TSI 02/13

Mercedes-Benz

372.820

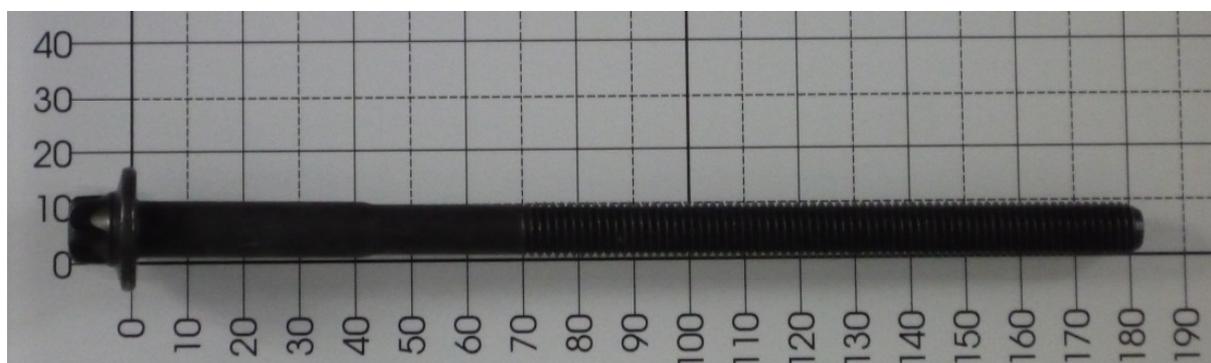
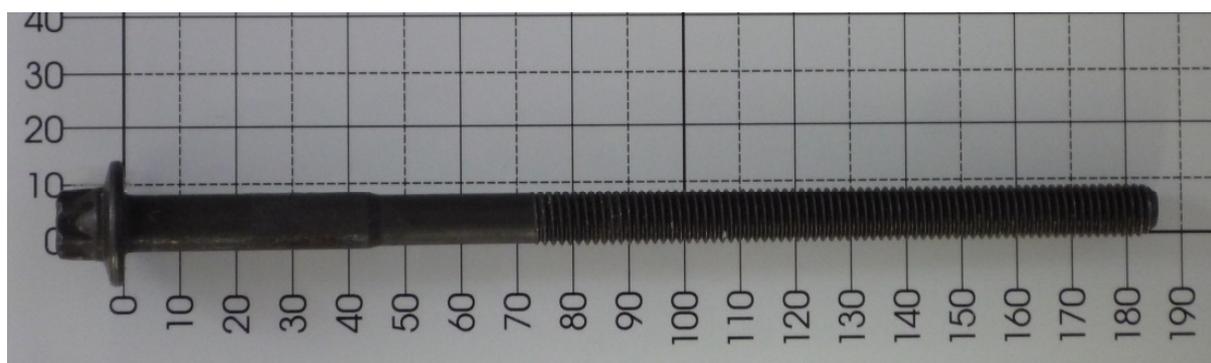
Nouveau:

372.820

M10 x 1,5 x 179 Torx E14

Ancien :

111.360

M10 x 1,5 x 183 Torx E14

- Les vis de culasse peuvent être installés sans rondelle.
-  372.820 remplace avec effet rétroactif  111.360.
